PROGETTO PER LA REALIZZAZIONE DI UN NUOVO IMPIANTO AGRIVOLTAICO
LOCALITA' CASCINA POMPOGNO
COMUNI DI BARENGO E BRIONA NELLA PROVINCIA DI NOVARA
E DELLE RELATIVE OPERE DI CONNESSIONE ALLA RTN
DENOMINAZIONE IMPIANTO - PVA001 CAMERONA
POTENZA NOMINALE - 43.1 MW

PROGETTO DEFINITIVO - SIA

R.1.5 Relazione integrazioni MASE 2023-0144625

REV.	DATA	DESCRIZIONE
	03-24	Integrazioni MASE 2023-0144625

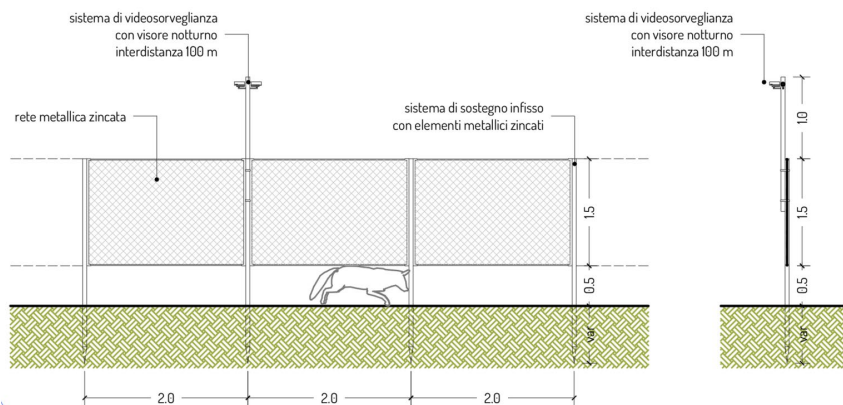
Chiarimento in merito alla presenza, lungo la recinzione perimetrale dell'impianto, di un sistema di illuminazione, con attivazione collegata o meno al sistema antintrusione o utilizzabile in caso di necessità manutentive;

In merito a tale richiesta si fa presente che non è stato previsto alcun tipo di illuminazione come quanto già chiarito all'interno del SIA. Per maggiore chiarezza si riporta il testo integrale di descrizione dell'elemento "recinzione":

Perimetrazione dell'impianto con la presenza di una recinzione che impedisce la libera circolazione della fauna. A tale scopo si prevede l'utilizzo di un sistema di recinzione totalmente permeabile

Sistema di recinzione
